제228회 원자력안전위원회

서울 원자력발전소 3호기 운영허가(안)

제 출 자	원자력안전위원회 위원장 최 원 호
제출일자	2025. 12. 30.

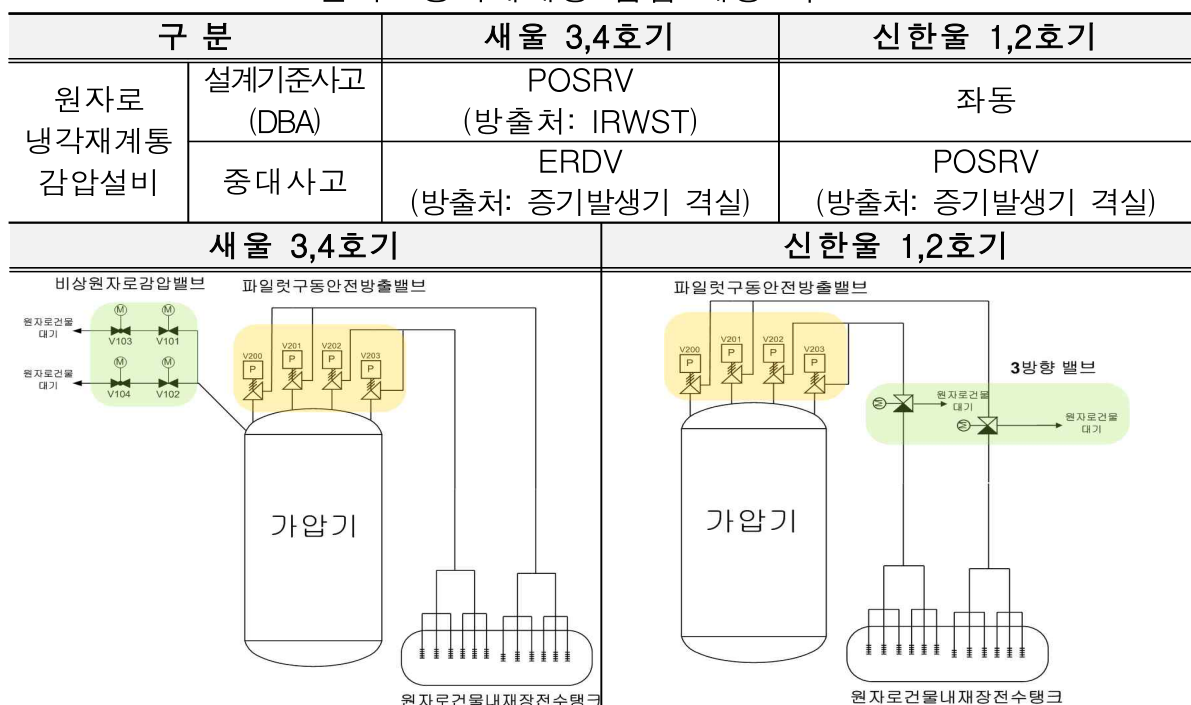
- (배경) 중대사고 시 원자로냉각재계통의 급속감압을 POSRV*와 분리된 별개 시스템으로 수행하여 계통 신뢰성 향상

- APR1400 가동원전의 경우, 중대사고 시 원자로냉각재계통 급속감압은 POSRV와 후단의 3방향 밸브를 통해 수행됨

- (변경사항) 2계열로 구성된 비상원자로감압밸브(ERDV*)를 가압기 상부에 추가 설치하여, POSRV와 독립적으로 운전

- ERDV는 설비 단순화로 기기 신뢰도가 향상되고 중대사고 시 원자로 건물내재장전수탱크(IRWST)로 수소 유입을 배제하도록 개선

- (검토결과) 해석 결과, ERDV는 중대사고 시 원자로냉각재계통 압력을 175.8 kgf/cm²(17.2 MPaA)에서 17.6 kgf/cm²(1.7 MPaA)까지 감압시킬 수 있고, 운전원 조치를 통해 10분 이내에 밸브를 개방할 수 있음을 확인

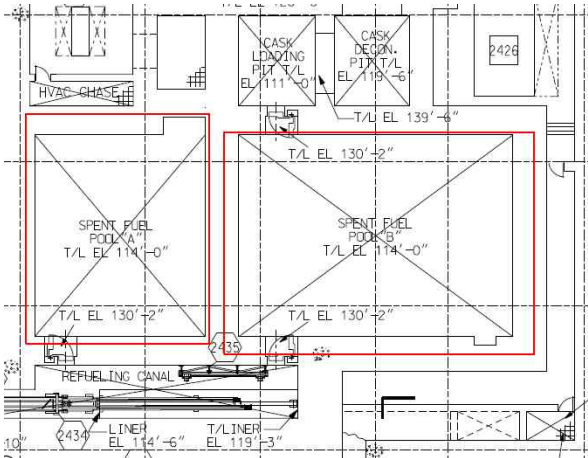
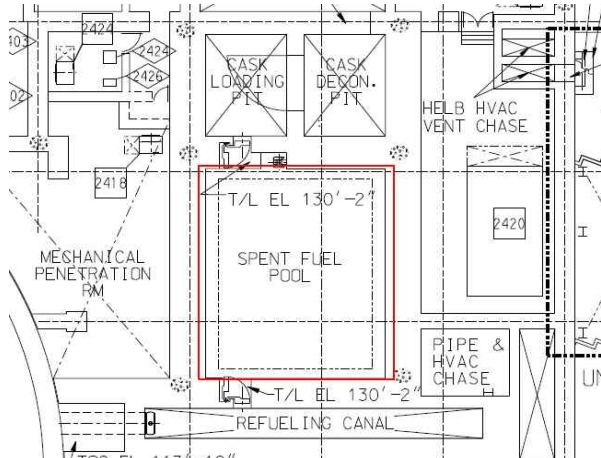
□ (배경 및 변경사항) 한수원은 운영 효율을 위해 새울 3,4호기 사용후 핵연료저장조 저장용량을 20년에서 60년으로 증대

- 기존 20년 저장용량의 사용후핵연료저장조 “A”에 더하여 40년 저장용량의 저장조 “B” 및 냉각유로 추가

□ (검토결과) 전산해석 결과를 통해, 정상운전 중 저장조 A, B의 수온을 설계값(48.9 ℃) 이하로 유지하고 모든 핵연료를 SFP로 인출하는 비정상운전 시에도 저장조 A의 수온을 설계값(60 ℃) 이하로 유지할 수 있음을 확인

< 새울 3호기 부지 주변 단층분절 위치도(정부조사) >

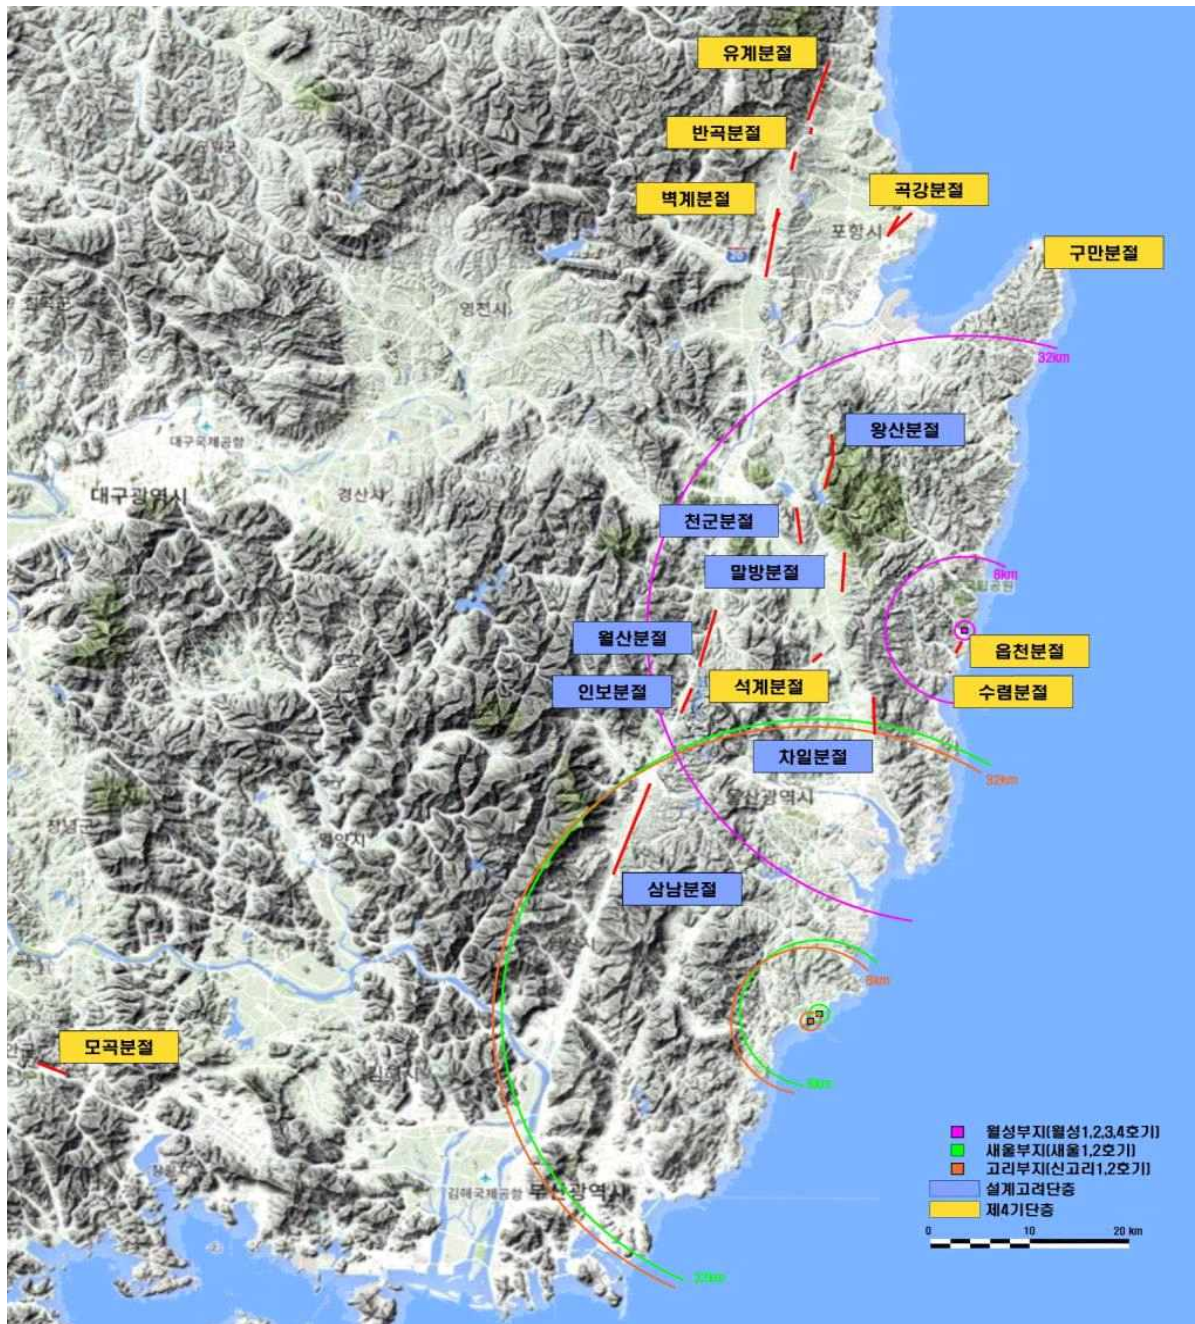
- 1단계 조사보고서 공개를 통해 동남권 일원에서 총 16개 지표 단층 분절을 확인하였음을 발표

- 16개 단층분절 중 기술기준*에 따라 새울 3호기에 고려해야 할 2개 단층 (차일,삼남)에 대한 지진안전성평가 결과, 설계기준(0.3 g) 이내임을 확인
